## VERKEERSKUNDIGE TOETS ONTWERP ROTONDE ZWARTE PAARD – WEST KINDERDIJK

Opdrachtgever: FSD development  
Kenmerk: ABS006  
Datum: 11 maart 2021

### **Toets inpassing rotonde Zwarte Paard – West Kinderdijk**

Afbeelding 1: ontwerp rotonde West Kinderdijk – Zwarte Paard

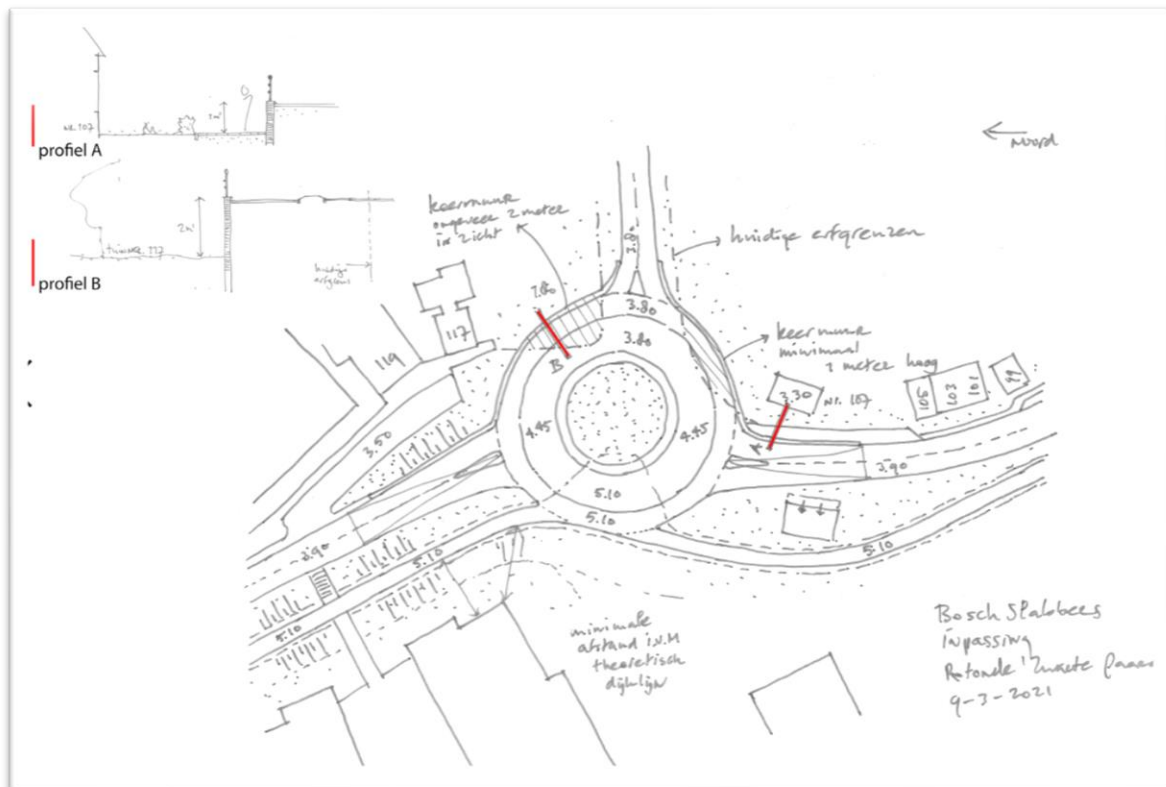
In afbeelding 1 zijn de hoogtes op diverse plaatsen aangegeven. De rijbaan van de rotonde ter hoogte van het Zwarte Paard ligt op 3.80 meter. De westelijke rijbaan van de rotonde ligt op 5.10 meter. De rotonde heeft een diameter 35 meter. Dit betekent dat over een lengte van 35 meter 1.30 meter in hoogte moet worden overbrugd. Dit betekent dat de rotonde onder een helling van 3,7% wordt aangelegd.

In het huidige ontwerp is de negatieve verkanting -3,7%. Dat kan niet, deze mag maximaal -2,5% zijn. Er is dus een reëel veiligheidsrisico dat voertuigen kantelen.

In het ontwerp (afbeelding 1) wordt het fietsverkeer op de rotonde op fietsstroken afgewikkeld. Dit is geen verkeersveilige keuze. Voor het fietsverkeer geldt dat op drukke rotondes de toepassing van vrijliggende fietspaden wordt aanbevolen. Fietsstroken op rotondes worden afgeraden (Bron: CROW Ontwerpwijzer fietsverkeer). Daarnaast is op de dijk een tweerichtingen fietspad aanwezig. Een tweerichtingenfietspad kan niet over een fietsstrook over de rotonde worden afgewikkeld. Aan de westzijde (dijk) zal voor het fietsverkeer dus een fietspad moeten worden aangelegd. Afhankelijk van of aan deze zijde van de rotonde nog een ontsluiting wordt gerealiseerd voor Kloos is er een

Als uitgegaan wordt van een maximale negatieve verkanting van -2,5% dan is bij een snelheid van 20km/uur een boogstraal noodzakelijk van 18 meter (afbeelding 3). Dit betreft de binnenstraal van de rotonde.

De rijbaan van de rotonde dient 5 meter te zijn. Hierbij is rekening gehouden met de benodigde bochtverbreding die noodzakelijk is voor grote voertuigen (afbeelding 4). De buitenstraal van de rotonde komt dan voor (alleen het autoverkeer) op 23 meter te liggen. Dit betekent dat de rotonde een diameter nodig heeft van minimaal 46 meter. Dit is exclusief de ruimte die nog benodigd is voor fietsers.

Afbeelding 2: Positieve en negatieve verkanting op rotonde

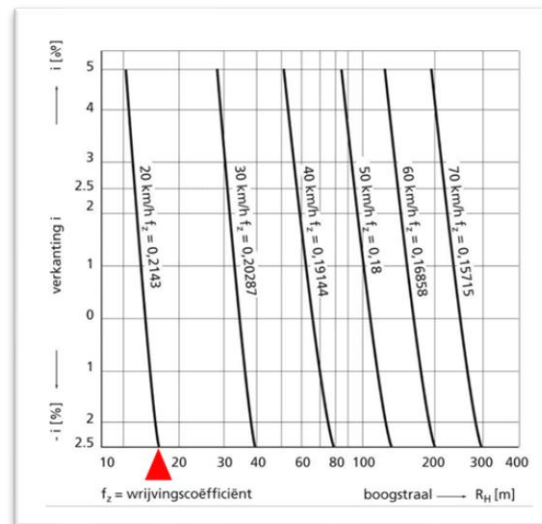
Om te voorkomen dat een voertuig uit de bocht, zal de middelpuntzoekende wrijvingskracht even groot moeten zijn als de middelpuntvliedende kracht. Het verband tussen de boogstraal, ontwerpsnelheid en verkanting is weergegeven in afbeeldingen 2 en 3. Om te voorkomen dat beladen auto's bij lage snelheden kantelen mag de verkanting bij een positieve verkanting niet groter zijn dan 5%. Bij hogere percentages ontstaat de kans op naar de binnenzijde afglijden van het voertuig. Bij een negatieve verkanting mag dit niet groter zijn dan 2,5%. Daarna is er een grote kans op omkiepen van het voertuig.

Afbeelding 5: Uitbuigen tweerichtingenfietspad op dijk

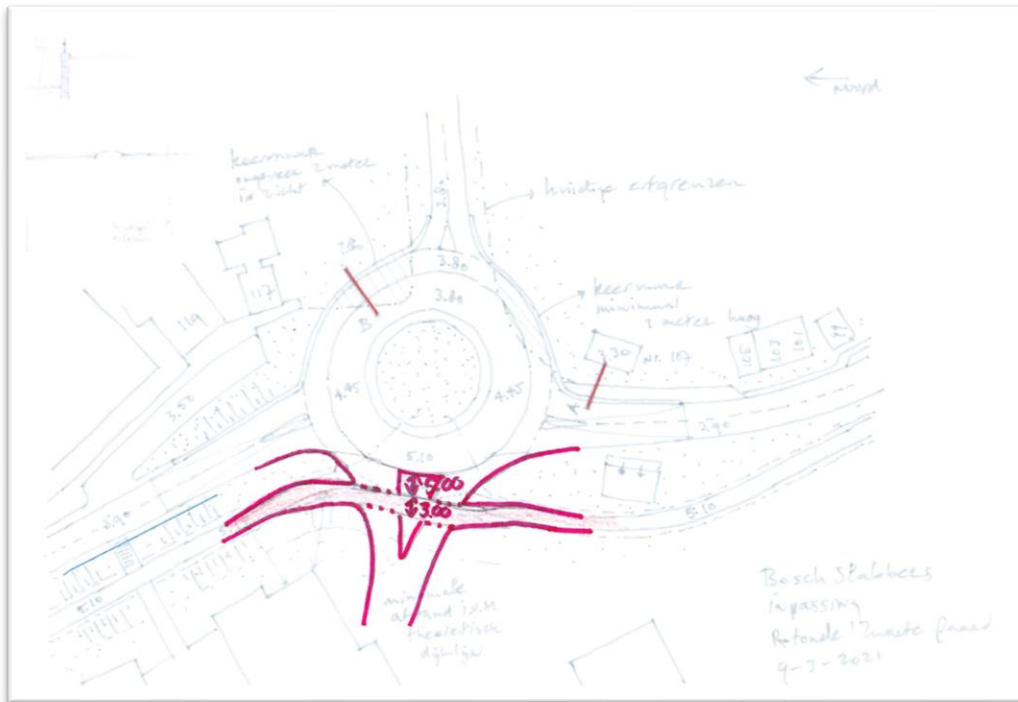
minimale maat van 5.00 meter noodzakelijk om het tweerichtingenfietsverkeer verkeersveilig af te wikkelen (afbeelding 5). Hierdoor wordt de diameter van de rotonde verder vergroot.
